## **Consultas y Respuestas N°09**

### **Hospital del Cerro**

CE 10/2021

Fecha: 14/09/21

se adjunta detalle

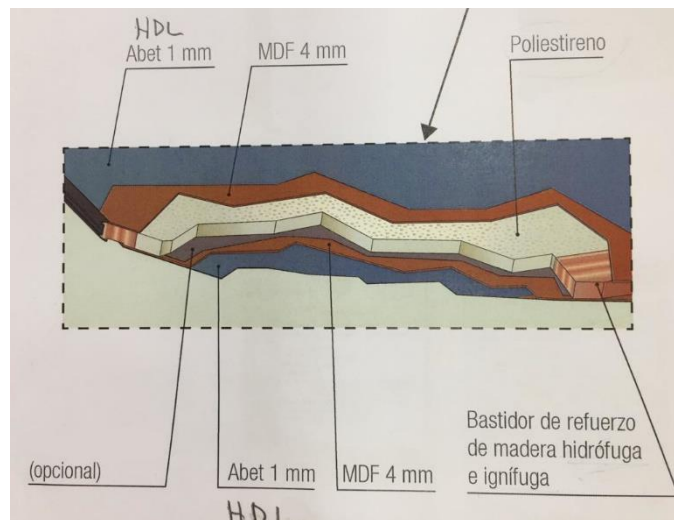
**4- PUERTAS MADERA IGNIFUGA:** En Planilla de Carpintería C01 se indican puertas de Madera C01 a C11. Estas puertas tienen marco de Aluminio extruido y anodizado, hojas con terminaciones HDL 1MM, bastidor de madera ignífuga e hidrófuga, relleno de poliestireno HD. Las carpinterías de plaza no cotizan estas puertas por no entender la especificación de MADERA IGNIFUGA e HIDROFUGA. Solicitamos indicar si se puede cotizar puertas metálicas cortafuego de similares dimensiones en sustitución de estas puertas.

**RESPUESTA:** NO, no se admiten otro tipo de abertura.

Remitirse a cotizar según lo descrito en planillas para este tipo de puertas de madera C01 a C18. No son ignífugas, tienen solo un listón perimetral tratado con estas características.

Madera hidrófuga e ignífuga (hablamos de listones de madera “dura”, tratada o impregnada, tanto para mejorar su capacidad impermeable como su retardo al fuego).

Adjuntar características o ensayos de:

1) permeabilidad del aire ej.: norma EN1026.

2) Aislamiento acústico
